Asunto: Informe de respuestas a las observaciones presentadas por los proponentes frente al Informe de las condiciones y requerimientos mínimos exigidos a los proyectos propuestos **Convocatoria No. 125 NACIONAL** - Programa de Vivienda de Interés Prioritario para Ahorradores (**VIPA**) - Esquema Público – Privado Fiduciaria Bogotá S.A.

No. 1 UNIÓN TEMPORAL URBANIZACIÓN LA PAZ – MUNICIPIO DE SAN JUAN DEL CESAR – URBANIZACION LA PAZ

Imagen Folio 111

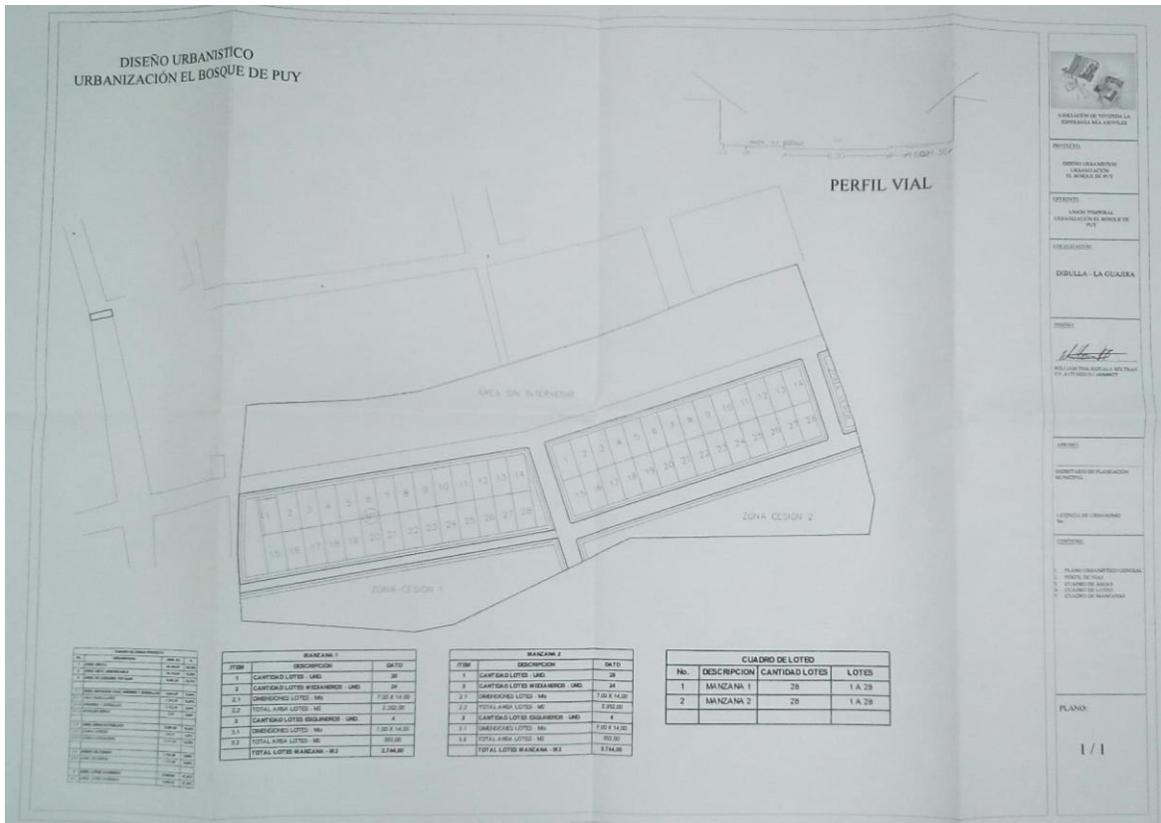
De igual forma se encuentra a folio 111 un plano suscrito por WILLIAM ISSA RIZCALA BELTRAN, profesional responsable del diseño, que contenía el plano urbanístico general, perfil de vías, cuadro de áreas, cuadro de loteo, cuadro de manzanas, sin embargo, el mismo no pertenecía a ninguna licencia de urbanismo o no lo identificaba y adicionalmente la morfología del predio dibujada no corresponde con lo evidenciado en el predio visitado, incumpliendo lo requerido en el numeral **3.2.3. Requisitos Técnicos.**

Teniendo en cuenta lo anterior lo descrito por el oferente en su observación no corresponde con lo realmente aportado ya que no se cuenta en el expediente con la documentación que se relaciona en las observaciones presentadas (certificados de disponibilidad de cada una de las empresas prestadoras, planos ajustados, plano topográfico, licencia de urbanismo y su ejecutoria, compromiso por parte de la administración municipal de la construcción de las vías que conectan con la malla vial), solo se anexó en su propuesta 3 folios correspondientes a la pestaña requisitos técnicos.

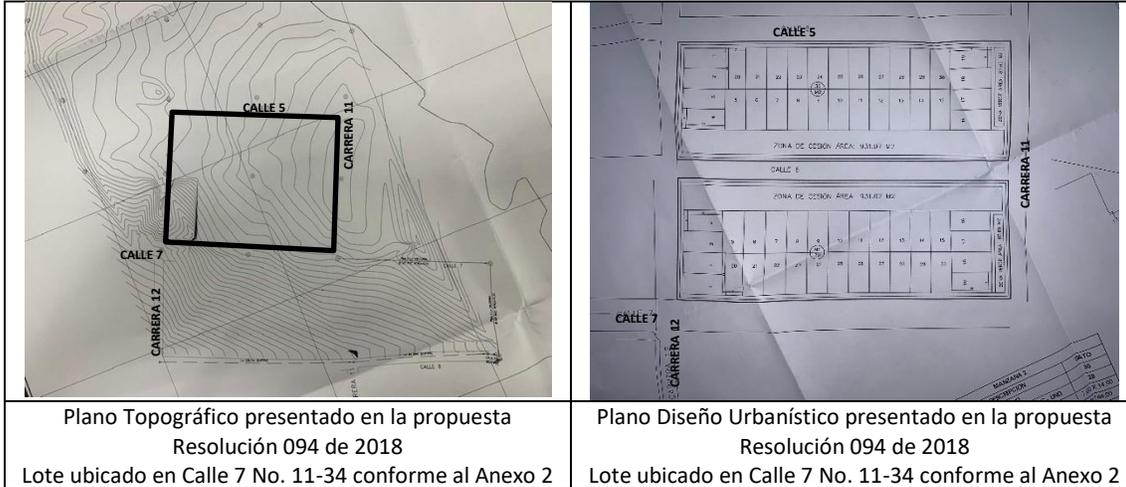
“...Punto a: En lo referente a la dirección del predio donde se desarrollaría el proyecto de vivienda, este inicialmente era un solo lote con un área superficial de 3 hectáreas + 4.559.50 mts², tal como se puede verificar en la escritura No. 1550 de fecha 21 de noviembre de 2014 otorgada en la notaría única del círculo de Fonseca (aportada en los documentos de la oferta) y con la dirección calle 7 No. 11-34,

lote que estaba ubicado entre las calle 5 y 7 y entre las carreras 11 y parte de la carrera 13, en esta misma escritura el municipio compra 1 hectárea y reservándose el vendedor el área restante, en esta venta y división del predio nace la matrícula inmobiliaria No. 214-31239, matrícula asignada al lote comprado por el municipio de Distracción y quedando el lote de terreno comprado por el municipio con la misma nomenclatura es decir calle 7 No. 11-34 así como se puede ver en el certificado de tradición y libertad No. 214-32139. Lo que se indica en el comparativo 001, hace referencia solo al diseño urbanístico inicial aportado en un lote que no era el correspondiente al del proyecto, al ajustar la documentación correspondientes solicitada por Findeter, se corrige este error presentando el diseño urbanístico en el lote correcto, en ningún momento se ha cambiado el lote aportado para el proyecto, lo que se presento fue un error en el diseño tomando como base un lote vecino, pero que no era el aportado al proyecto con base en la documentación de la oferta, cabe anotar que durante la visita realizada por el funcionario de Findeter, el lote que se le mostro o recorrió el funcionario, fue el lote que esta descrito en las escrituras y certificado de tradición, así como el lote relacionado en el anexo No. 2 de la oferta...”.

<p>Plano Topográfico presentado en la propuesta Resolución 094 de 2018 Lote ubicado en Calle 7 No. 11-34 conforme al Anexo 2</p>	<p>Plano Diseño Urbanístico presentado en la propuesta Resolución 094 de 2018 Lote ubicado en Calle 7 No. 11-34 conforme al Anexo 2</p>

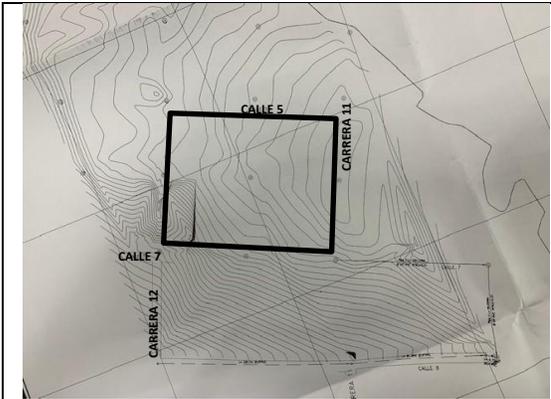
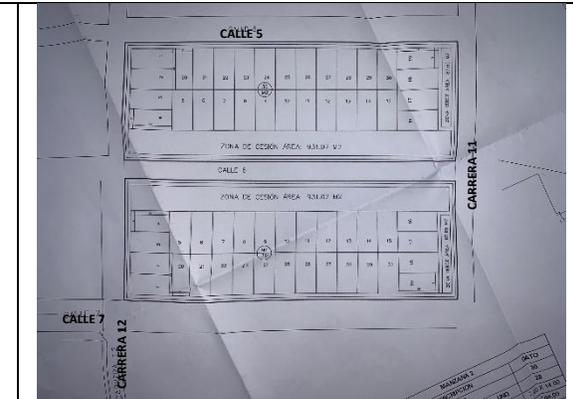
En consecuencia, se realizó la Solicitud Técnica No. 1 de complementación o aclaración mediante comunicado No. 220193200026650. Es de anotar que en dicha complementación o aclaración, no se realizó solicitud alguna respecto a la ubicación o morfología del predio ofertado, toda vez que la documentación aportada certificados de libertad y tradición, Resolución 094 de 2018 y planos aprobados por esta, era consistente entre sí.

Sin embargo, el proponente al dar respuesta a los requerimientos aporta la Resolución 006 de 2019 con dos planos aprobados por ésta, en la que se puede observar que la localización del lote y diseño urbanístico difiere del aprobado por la Resolución 094 de 2018.

Por lo anterior, en cuanto a lo escrito por el proponente en donde indica que el diseño urbanístico inicial aportado en un lote que no era el correspondiente al proyecto y que se tomó como base un lote vecino y que al ajustar la documentación se corrige este error presentando el diseño urbanístico en el lote correcto, se informa que al revisar los considerandos de la Resolución 006 de 2019 no se encuentra mención alguna a dicho error y por el contrario se encuentra que, si bien en el título de la Resolución 006 de 2019 dice Modificación a la Resolución 094 de 2018, en los considerandos y en su artículo 1° indican que el Acto Administrativo concede Licencia de Urbanismo y en su artículo 12° se deroga la Resolución 094 de 2019, por lo cual se expidió una nueva licencia al mismo predio indicado en la Resolución 094 de 2018 identificado con M.I. 214-31239 con dirección Calle 7 No. 11 - 34, pero que en planos, espacialmente se encuentra ubicado en la Carrera 12 entre calles 5 y 7 y morfológicamente difiere del predio aprobado en la Resolución 094 de 2018, presentándose inconsistencias en la información aportada.

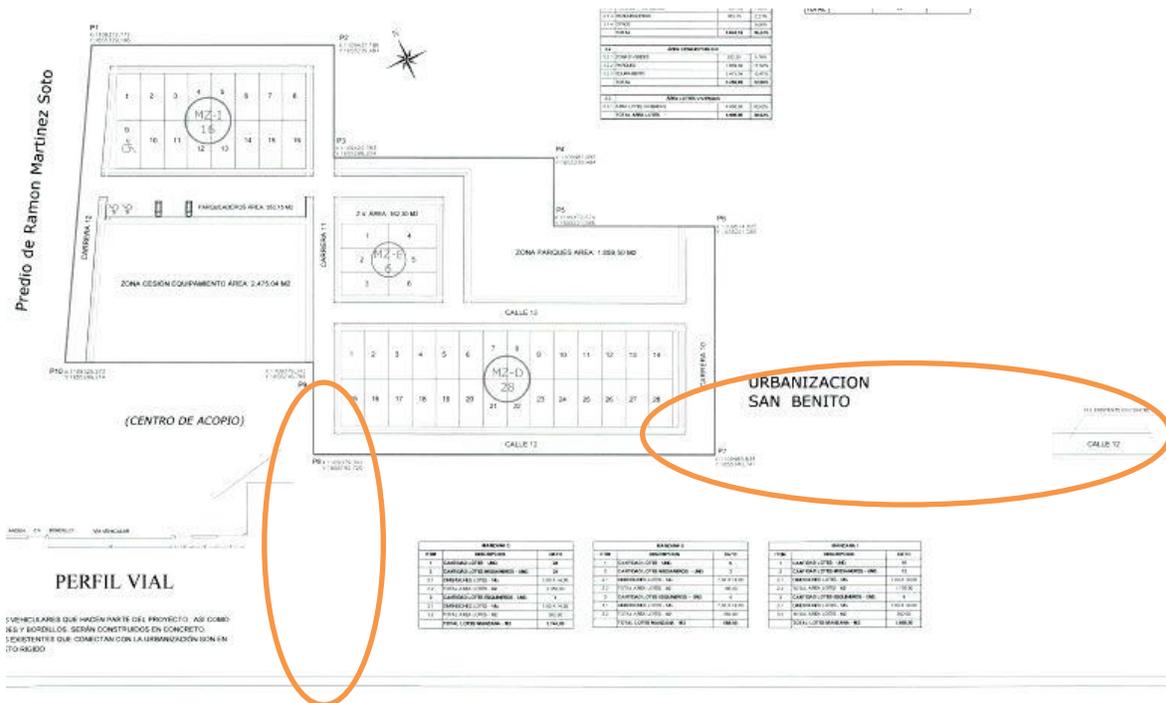
“Durante la visita realizada al lote en compañía del funcionario de findeter el día 22 de enero de 2019, se verifico la ubicación del predio en el casco urbano del municipio, se le indicó cuales serían las diferentes vías para la conexión del proyecto con la malla vial del municipio, se le indico que una de las vías seria la calle 12, que se encuentra a unos 50 metros aproximadamente del lote, y que esta da continuidad dentro del proyecto ofertado como Calle 12, vías que están identificadas en el plano

urbanístico ajustado y aportado del proyecto, de igual manera se aportó carta de compromiso por parte del oferente con el fin de dar cumplimiento a los descrito al Anexo 4 como es la conexión de las vías de internas del proyecto con la malla vial del municipio, por lo tanto no entendemos el porqué de la manera como citan que no se tiene garantizada el acceso a la urbanización.”

Teniendo en cuenta lo anterior FINDETER mediante solicitud técnica N° 2 con radicado 220193200026845 indicó claramente *“En la visita realizada no se pudo evidenciar la vía que conecta el proyecto con la malla vial urbana. Por lo tanto, se solicita al Oferente Identificar en el plano que hace parte integral de la Licencia de urbanismo la vía de acceso del proyecto la cual deberá estar debidamente conformada, con pavimento rígido o flexible o articulado, y cumpliendo con la norma urbanística.”*

Es importante aclarar que a pesar de que en la visita se dieron a conocer **las opciones** para conectar el proyecto con la malla vial de la ciudad, siendo estas, la carrera 11 conectando el lote hacia el sur con la vía principal que conduce al centro de la ciudad en una extensión de 30 m aproximadamente y la otra opción, la extensión de la calle 12 hacia el oriente del lote en una extensión de 50 m aproximadamente, también quedó claro para el evaluador durante la visita que no estaba decidido cuál de las dos opciones se construirá. Que a pesar de que, en el plano aportado, al extremo derecho del mismo se dibuja la calle 12, no se ve representado de manera gráfica el tramo de vía que efectivamente conecta el proyecto con dicha calle, no se dibuja, no se acota, no se achura o se expresa de ninguna manera el tramo que se debe construir, esto ni en la carta de compromiso para llevar a cabo las obras ni en los planos. Por el contrario, lo que se puede interpretar de la lectura del plano es que no hay vía que conecte el proyecto con la malla vial de la ciudad y el proyecto se encuentra aislado de su entorno.

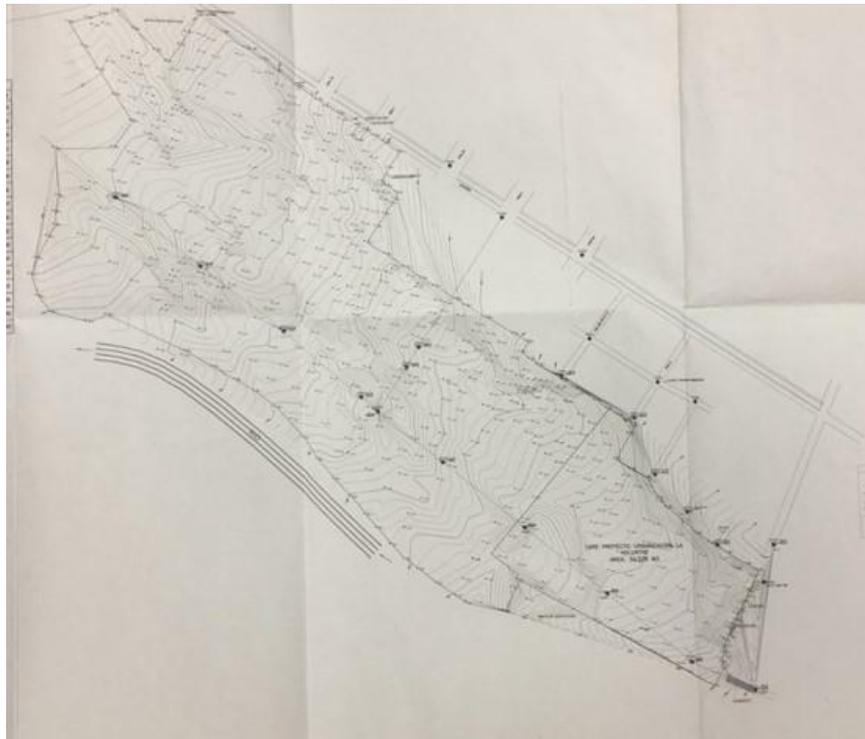
8. *El proponente aporta plano 1/1 que contiene, el plano urbanístico general, el perfil de vías, cuadro de áreas, cuadro de loteo y cuadro de manzanas, suscrito por William Issa Rizcala Beltran, responsable del diseño del proyecto, sin embargo el mismo presenta las siguientes observaciones “(...)*

- *Las Afectaciones (retiros de quebradas y las afectaciones de vías pertenecientes al sistema vial principal y de transporte del municipio, líneas de energía, entre otros, si aplica).*

Sin embargo, en la etapa de subsanación no ajustaron lo requerido por la entidad evaluadora toda vez que no subsanaron conforme fue solicitado:

- 1) No aportaron **la certificación de la autoridad competente donde se indiquen los retiros mínimos obligatoria que se deben tener para dichas zonas de Conservación Hídrica y Ríos y si se requiere de la construcción de obras de mitigación,** conforme se requirió en el numeral 5 de la solicitud técnica No. 1 con radicado 220193200026687.

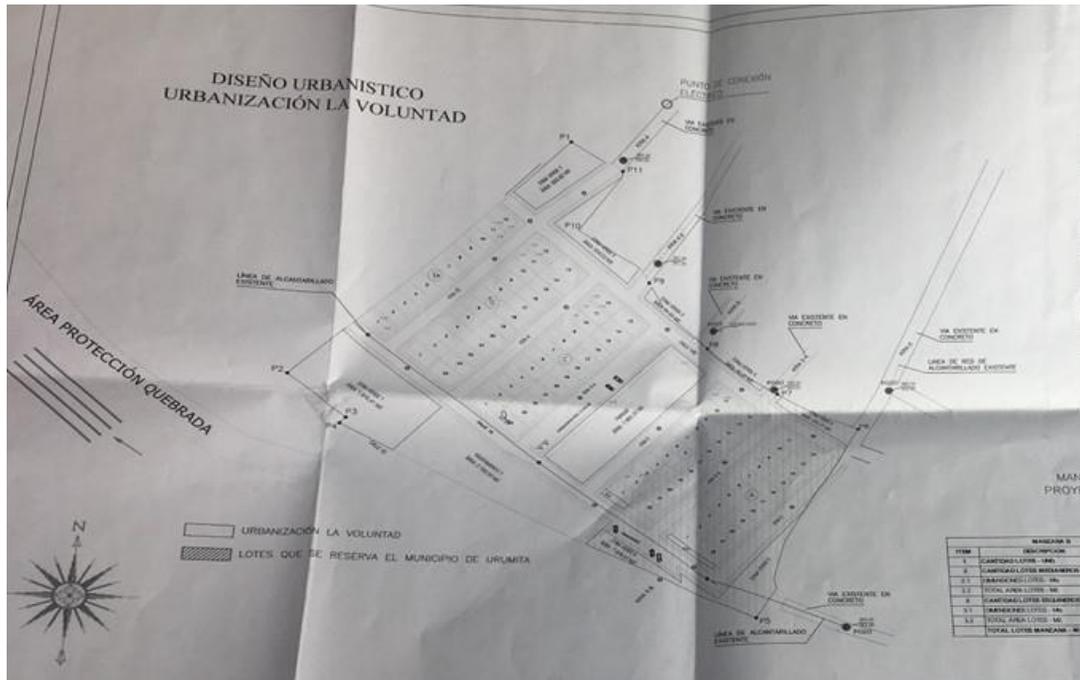
3) El plano urbanístico no registra, ni demarca, ni acota los retiros mínimos de las zonas de Conservación Hídrica conformidad con el EOT.

En este plano no se evidencian acotados los retiros mínimos al proyecto de vivienda planteado del cuerpo de agua que el proponente ha denominado en su propuesta inicial "Área de protección quebrada" (en plano urbanístico general), "Río" (en plano Topográfico) y "Río Mocho" (en plano sin identificar). Requisito que fue requerido mediante el oficio No. 220193200026687. Por lo que no se puede tener certeza que se esté dando cumplimiento a lo establecido en el EOT respecto a los retiros mínimos obligatorios que establece: "ZONAS DE CONSERVACIÓN HIDRICA: 30 mts de ancho paralelo a las líneas de mareas máximas a cada lado de los cauces de los ríos, quebradas y arroyos sean permanentes o no".

Los planos tampoco acotan los 50 metros que menciona el proponente en sus observaciones, como se evidencia en las siguientes imágenes:
